Spildevandsplan 2014–2018 for Viborg Kommune

**Indsigelser og høringssvar modtaget i høringsperioden
31. januar 2014 til 31. marts 2014**

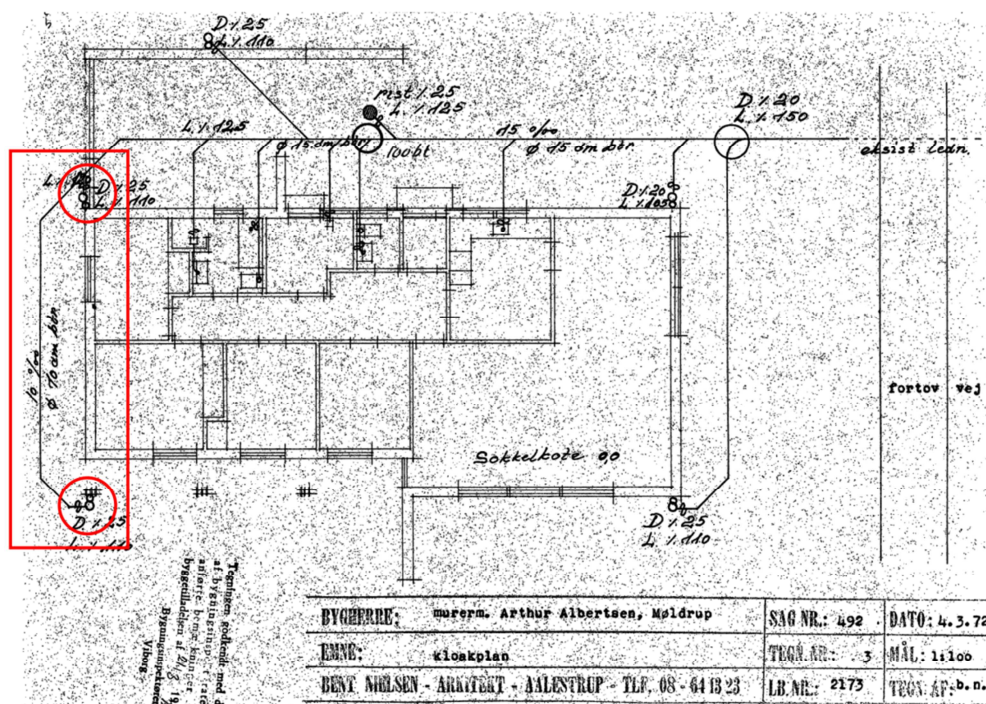
På nedenstående tegning ses en plan over vores spildevands- og regnvandsrør. Som det ses af denne tegning løber regnvandsrørene fra den bageste del af huset sammen med spildevandet fra huset under garagegulvet. Dette medfører at gulvet i garagen skal brækkes op for at kunne komme ned og indlægge et nyt rør.
